**AVIS RELATIF À LA PROTECTION
CONTRE LES EVENTUELS EFFETS NOCIFS ET NUISANCES
PROVOQUÉS PAR LES RAYONNEMENTS NON IONISANTS
GÉNÉRÉS PAR DES ANTENNES ÉMETTRICES STATIONNAIRES**

Commune : THEUX - Exploitant : PROXIMUS

Référence exploitant : 87LEM_01

Rapport n° 2278 / 2023

Figure 1 : Vue en plan des lieux de séjour et des points de contrôle

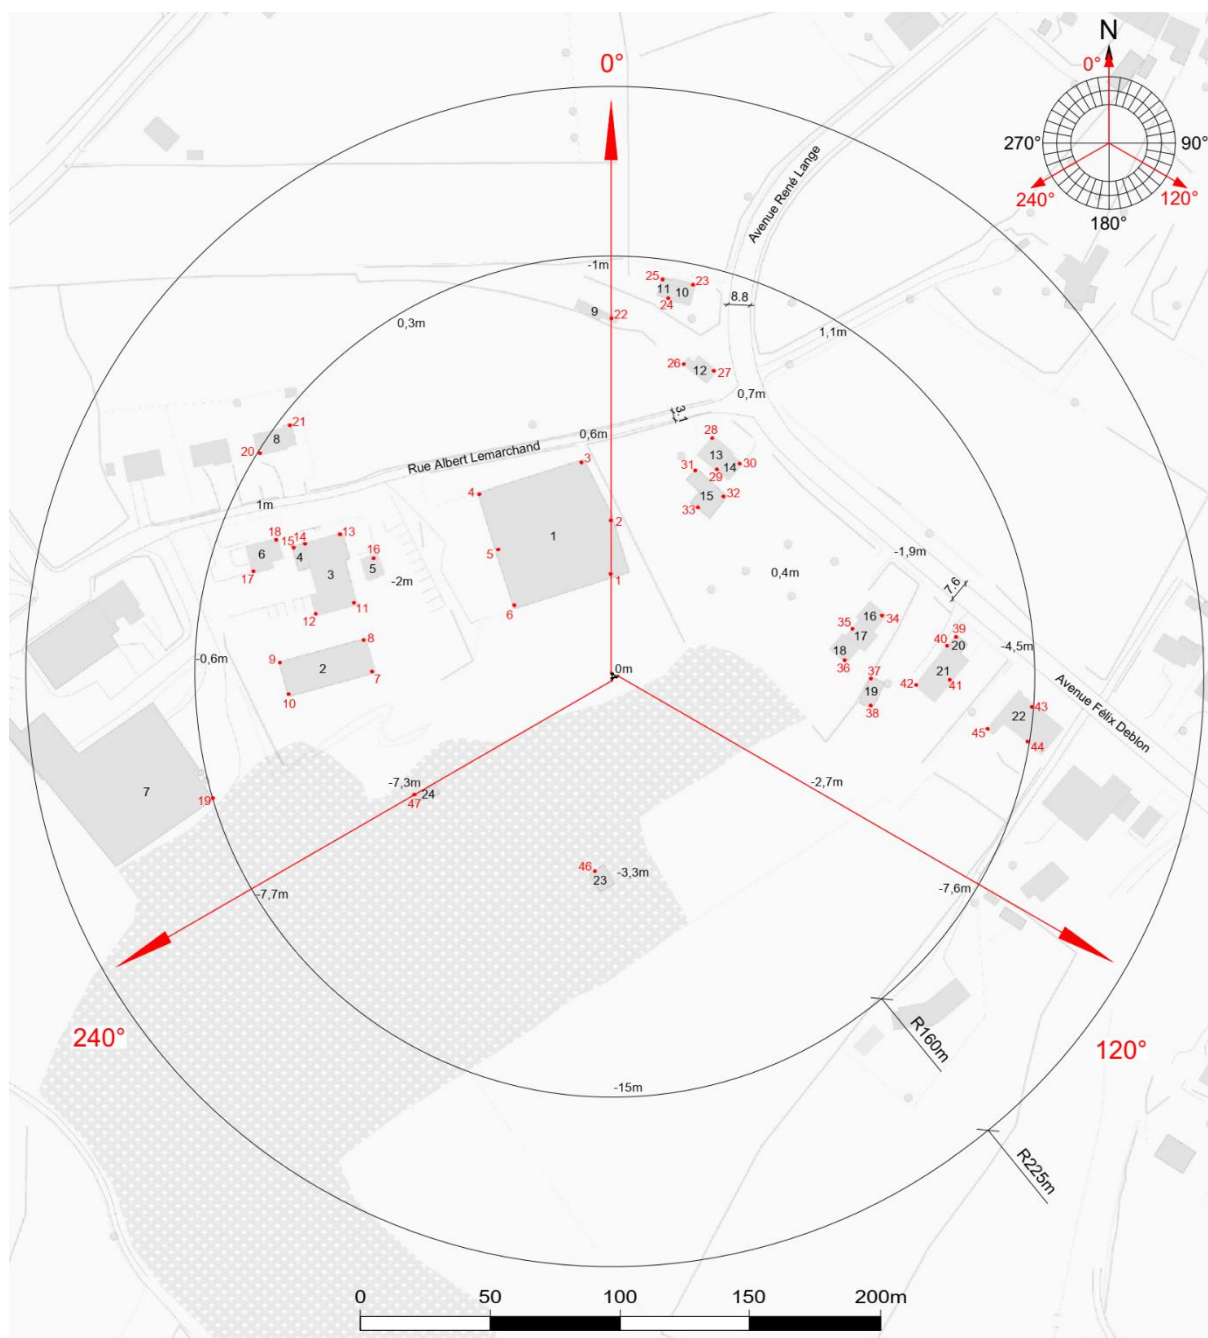
Les fréquences d'émission, la puissance rayonnée par chacune des antennes et leur gain permettent de déterminer le rayon de la zone à analyser. Tout dépassement de la limite par installation est exclu en dehors de cette zone. Le tableau 2 reprend les 35 LS² pour lesquels l'indice d'exposition est le plus élevé. Les différentes colonnes indiquent :

- le numéro du point de contrôle repris sur un des plans de la figure 1;
- le numéro du LS dans lequel se trouve le point de contrôle de la 1^{ère} colonne ;
- l'atténuation d'obstacle prise en compte pour le calcul de l'indice d'exposition dans le LS ;
- le résultat du calcul de l'indice d'exposition.

En ce qui concerne les antennes de l'installation mentionnées dans le tableau 1, la distance maximale à laquelle la limite pourrait être atteinte, à l'extérieur, est égale à 82,1 m. S'il n'y a pas de LS à une distance inférieure, les antennes respectent forcément la limite d'immission.

Dans le cas des LS situés à l'intérieur des bâtiments, une atténuation d'obstacle est prise en compte et il en résulte que la distance maximale à laquelle la limite pourrait être atteinte se réduit à 58,1 m.

Figure 2 : Vue en plan des installations d'antennes dans un rayon de 300 mètres autour de l'installation faisant l'objet de la demande d'avis

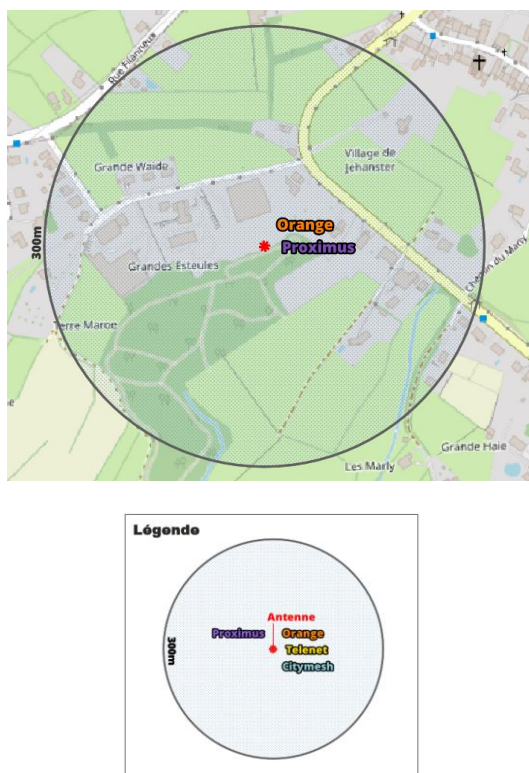
Le plan en projection verticale de la figure 2 indique la localisation des installations d'antennes émettrices stationnaires visées par le décret et situées dans un rayon de 300 mètres autour de l'installation référencée dans le paragraphe 2 et localisée au centre du cercle. Les données de localisation de ces antennes et les avis correspondant sont accessibles via le cadastre en ligne des antennes émettrices stationnaires⁶. Les installations prises en compte dans l'évaluation du respect de la limite cumulative sont les installations d'antennes émettrices déclarées en service par l'exploitant à la date du présent avis, à l'exception de l'installation référencée dans le paragraphe 2 et éventuellement d'autres installations ayant fait l'objet d'une demande d'avis à la même date et qui sont situées à l'intérieur de la zone de 300 mètres de rayon.

- il y a au plus 4 installations d'antennes émettrices stationnaires présentes dans la zone d'évaluation de 300 mètres de rayon représentée dans la figure 2, y inclus l'installation référencée dans le paragraphe 2 : la limite cumulative définie à l'article 4, §2 du décret est nécessairement respectée dans les lieux de séjour à l'intérieur de la zone d'évaluation de 300 mètres de rayon ;

Compte tenu des considérations ci-dessus, il apparaît que l'intensité du rayonnement électromagnétique généré, dans les lieux de séjour situés dans un rayon de 300 mètres autour de l'installation référencée dans le paragraphe 2, par l'ensemble des antennes émettrices stationnaires de l'ensemble des exploitants du même site d'antennes émettrices stationnaires respecte la limite fixée à l'article 4, § 2 du décret.
